STUDER

Service Information

- Conversion instruction to UP-DATE KIT
SOFTWARE A820 Master 20,
TD 20, CAPST 23, No. 20.100.820.00
 - Umbauanleitung zu UP-SATZ SOFTWARE A820
MASTER 20, TD 20, CAPST. 23
Nr. 20.100.820.00
- SI 100/86 D/E

SPOOLING MOTOR DRIVE AMPLIFIER PCB "ESE" 1.820.775.81 GRP 30,33

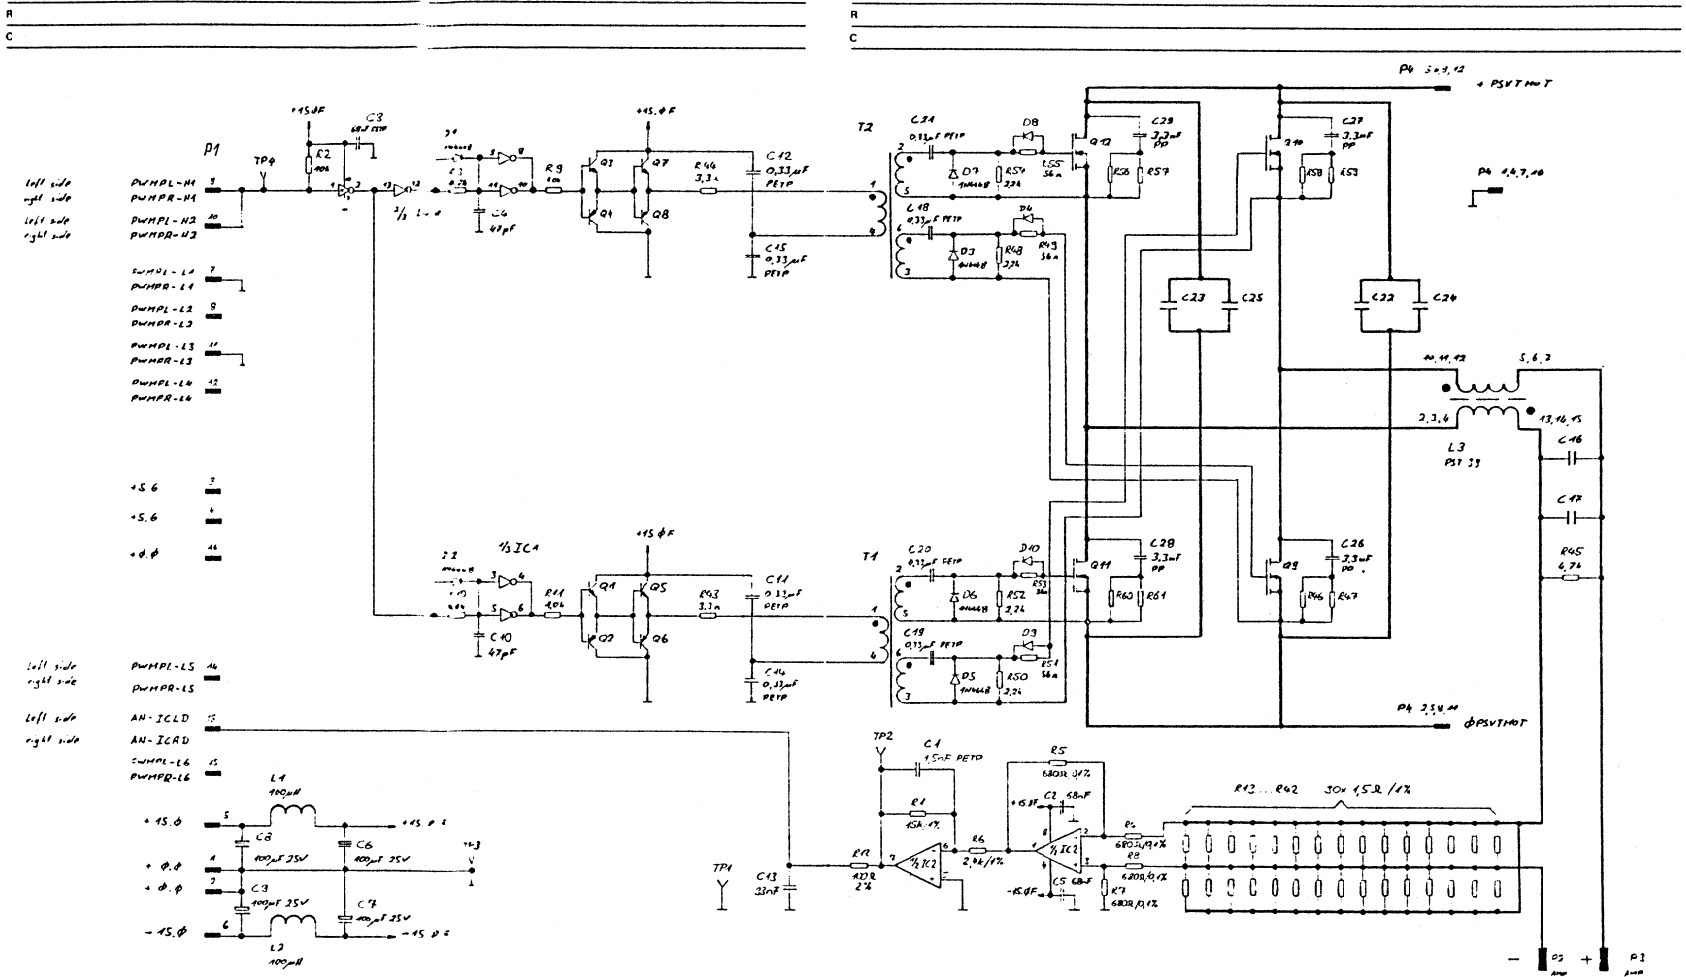
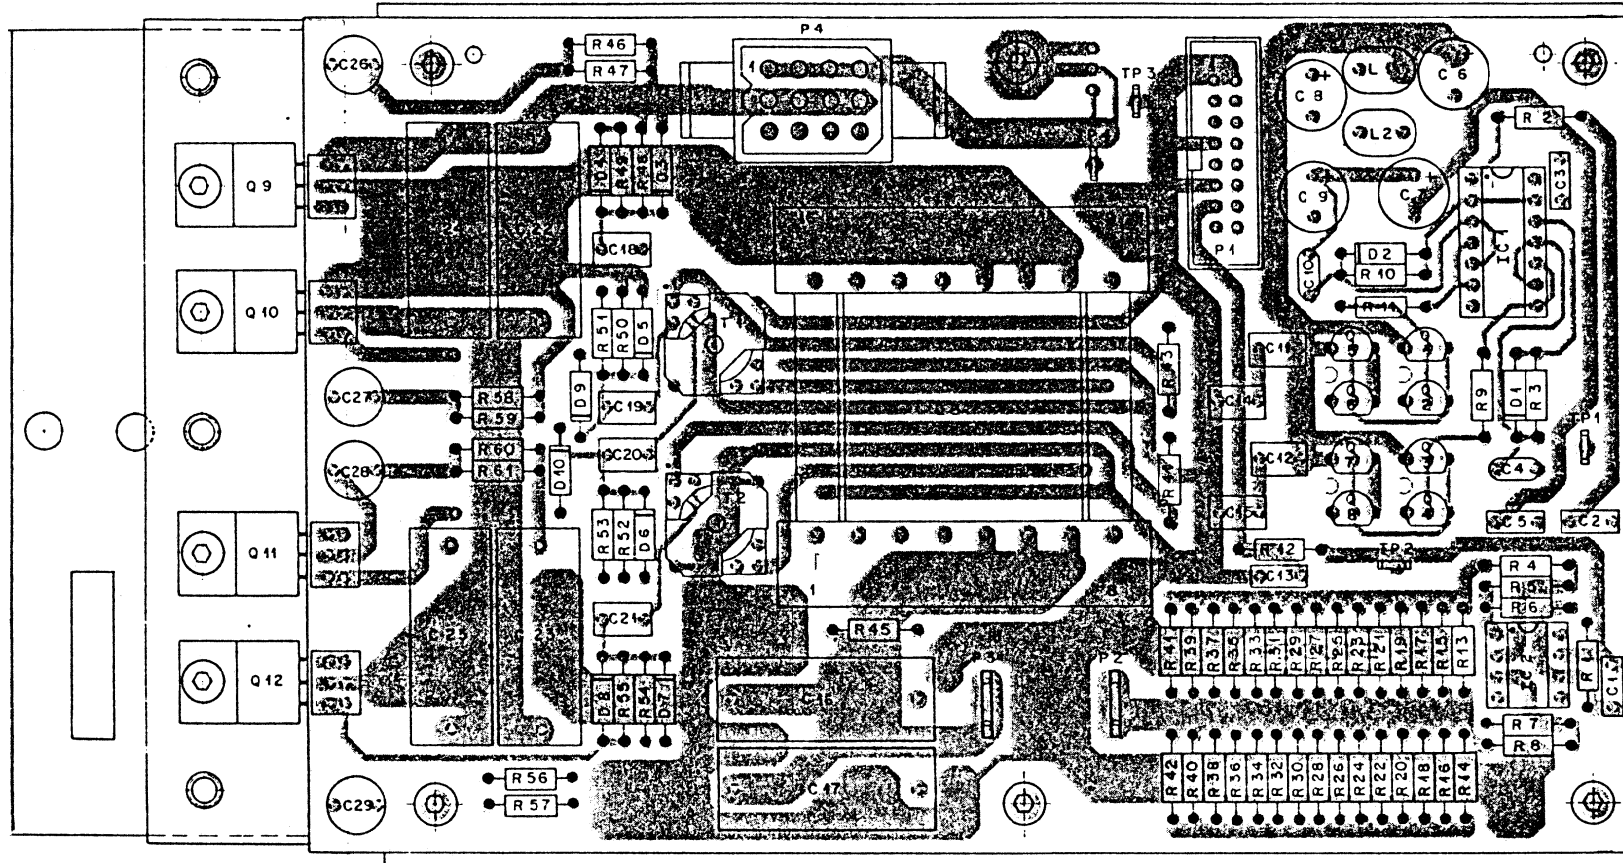
Increased failure rate of the power-FET-transistor Siemens BUZ 21. The equivalent type IRF 542 50.03.1503 has been used as an immediate measure. The transistor IRF 540 or UNF 540 50.03.1509 will be fitted as a further measure.

Replace FET-transistors Q9, 10, 11, 12 BUZ 21 by the IRF 540 50.03.1509. A spare heat transfer washer for 4 transistors is available with ordering number 1.820.790.02.

SWITCHING STABILIZER PCB 1.820.790.00/.81

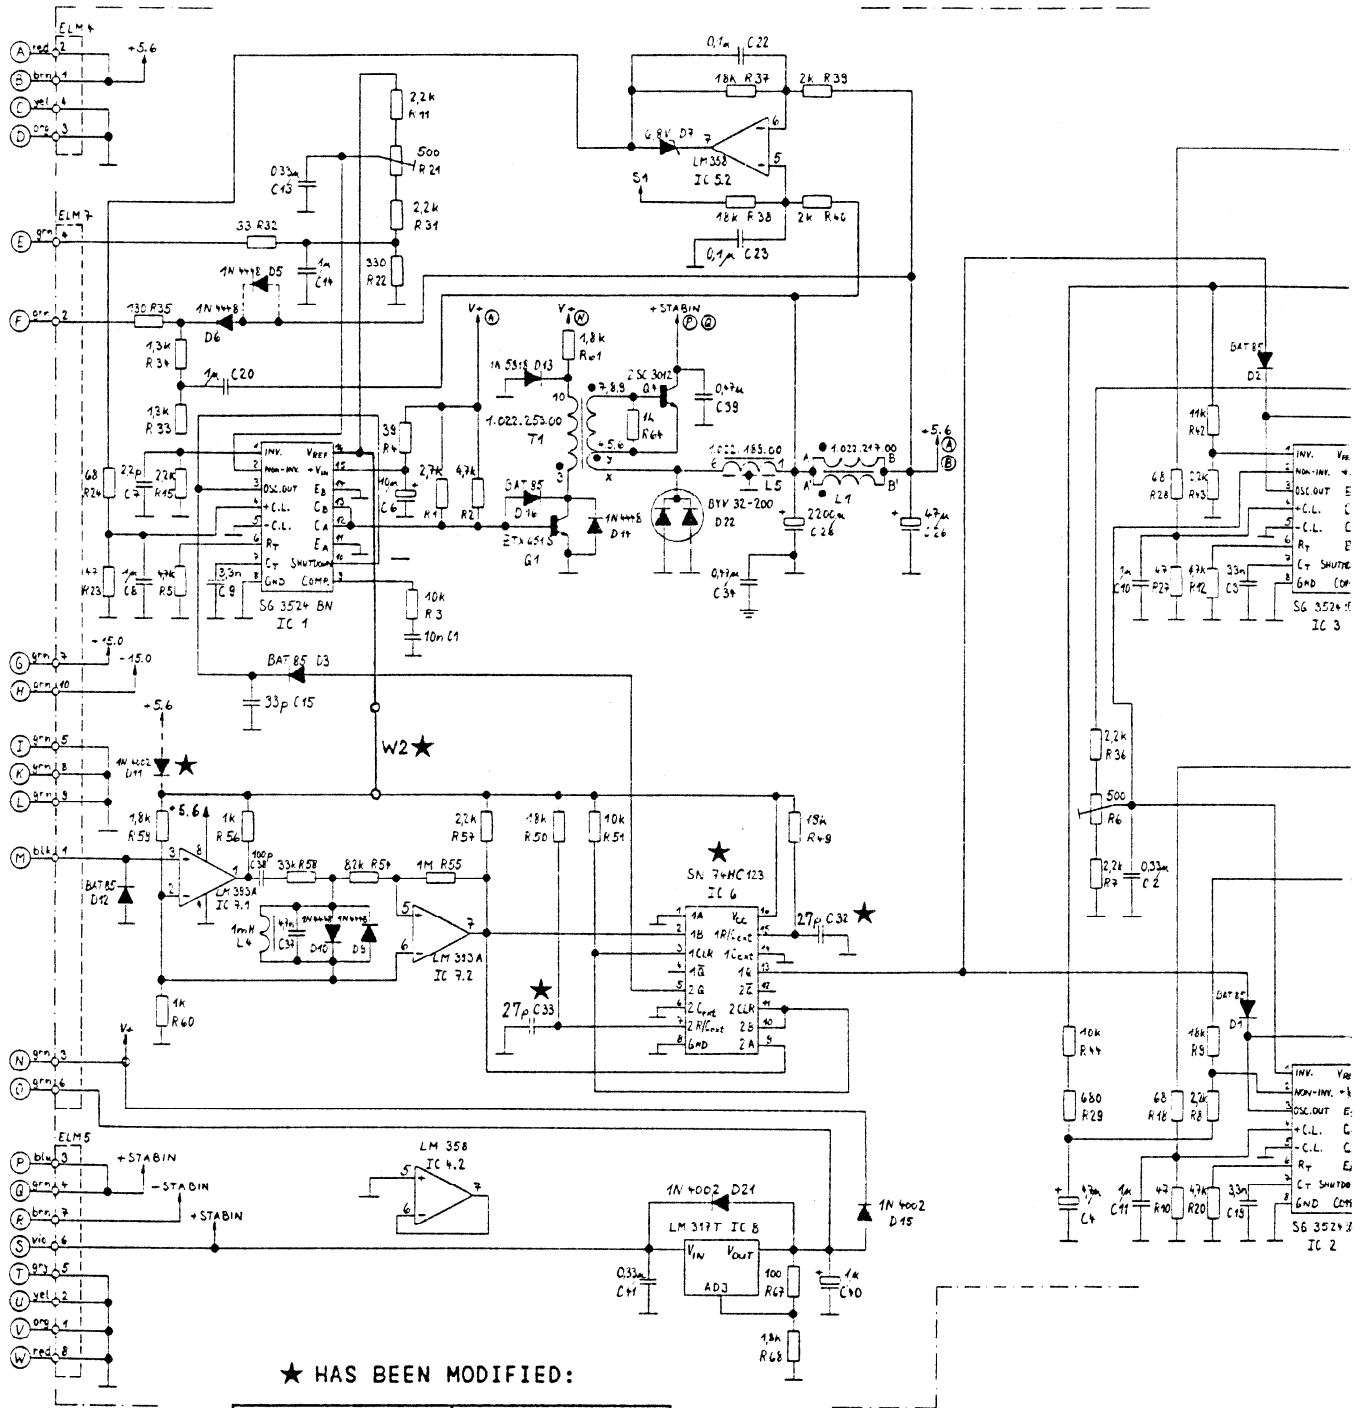
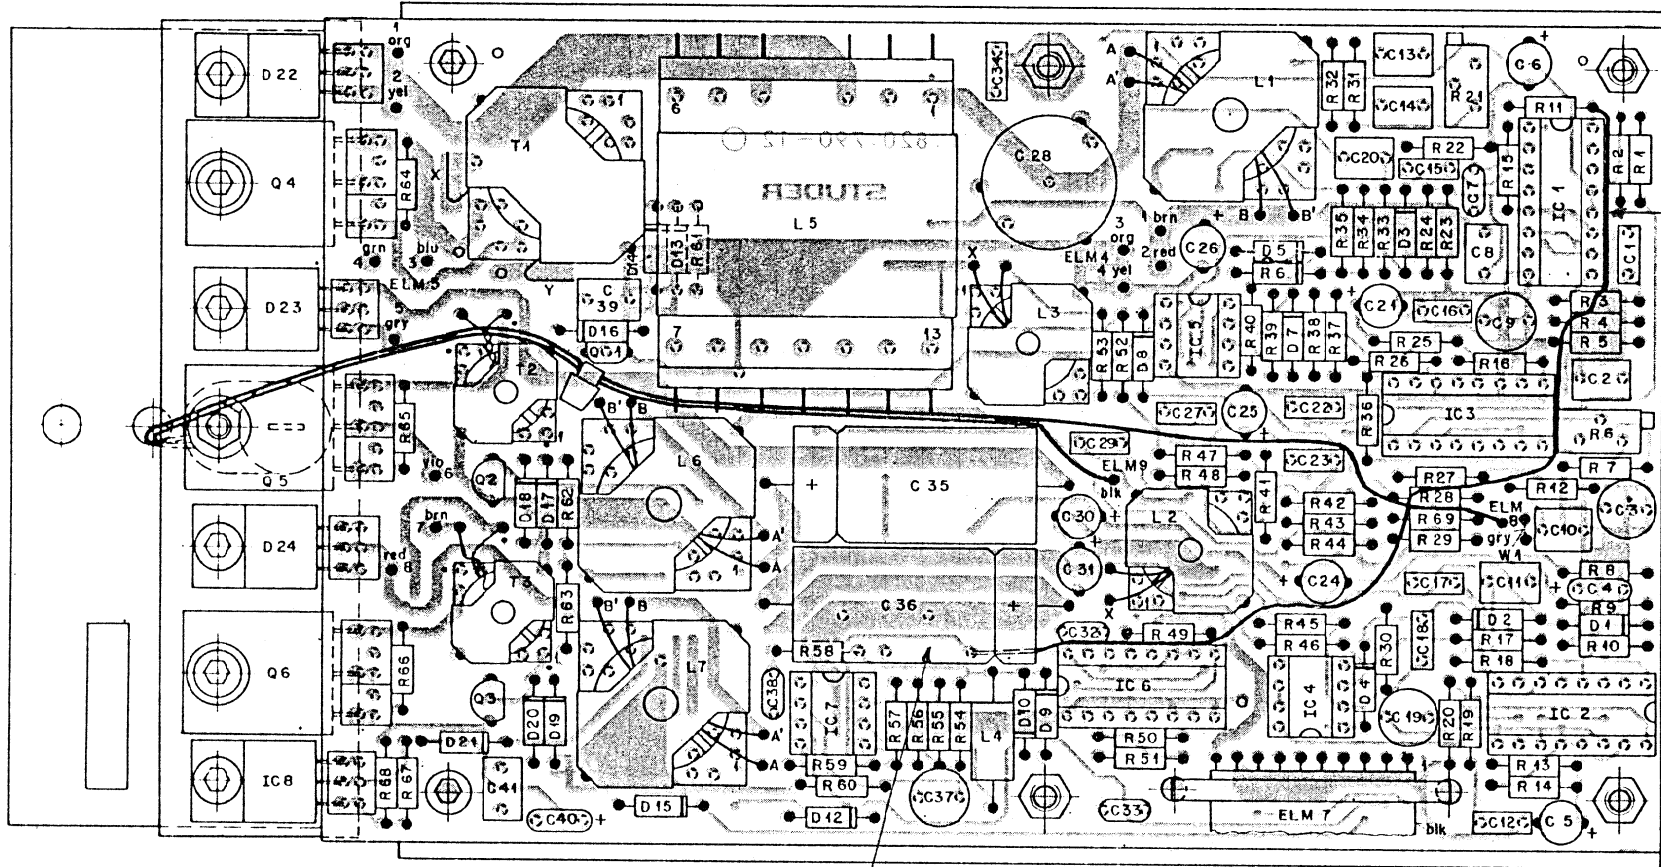
Starting-up problems of the + 5,6 V supply voltage with certain IC-patches of IC 1 3524 BN.

IC 6 is now connected to an independent supply voltage. The reference output of IC 1 is used instead of the + 5,6 V supply voltage.

- Change C33, C32 68 pF to 27 pF 59.45.2270
- Change IC 6 SN 74 LS 123 to 74 HC 123 H 50.17.1123.
- Add wire bridge W2 170 mm 1.010.117.64
- Remove diode D11.
- Attach index label .81 1.010.081.43

3. Serial Remote Controller 1.810.751.00

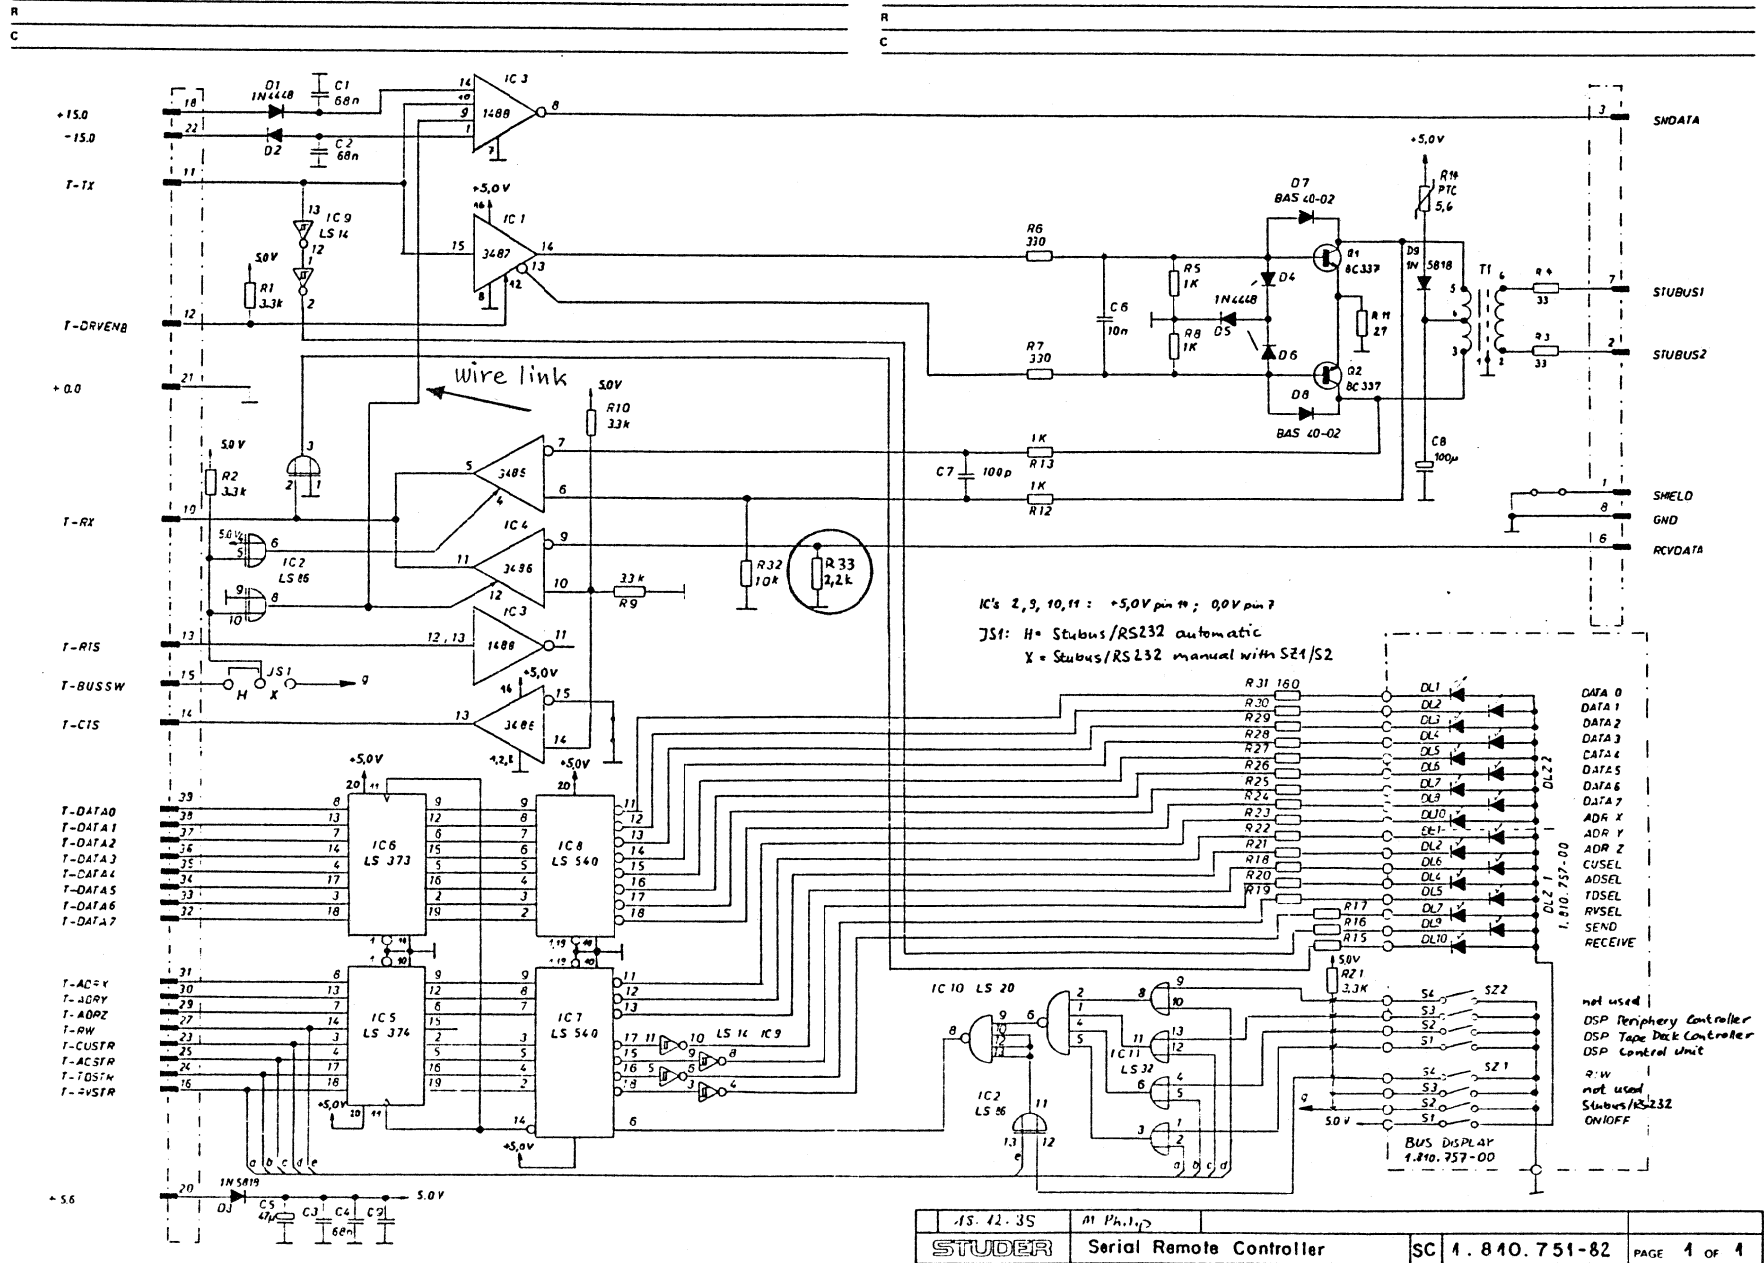
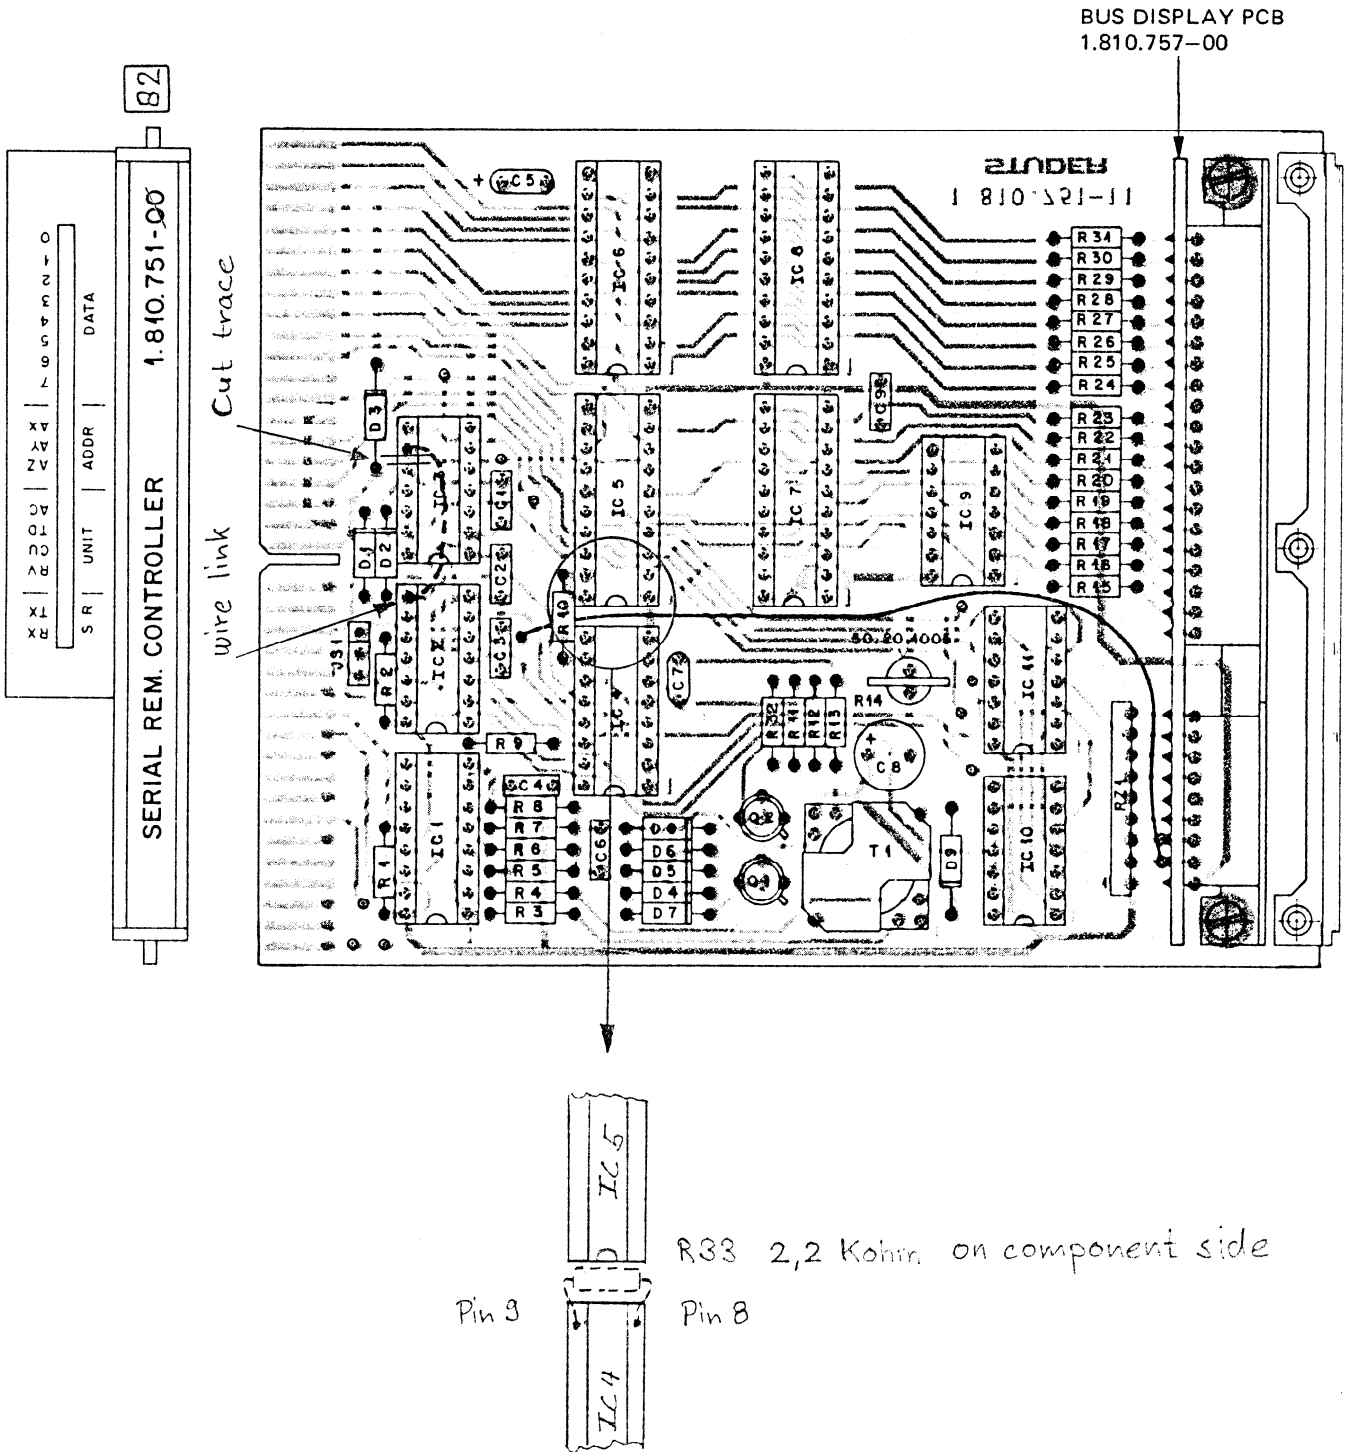
The transmit-line of the RS 232
interface is disabled during
parameter backup on tape
operation.

The receive-line (RCV DATA) of
the RS 232 interface is connected
with a pull-down resistor. This
to prevent interference if open
ended lines are connected.

- Add resistor R33 2,2 Kohm
according to enclosed diagram.
- Cut trace between Pin 9 and
Pin 10 of the IC 3 on the com-
ponent side. The IC socket has
to be removed.
- Add wire bridge between Pin 8
of IC 2 and Pin 9 of IC 3.
- Attach label .82. 1.010.082.43
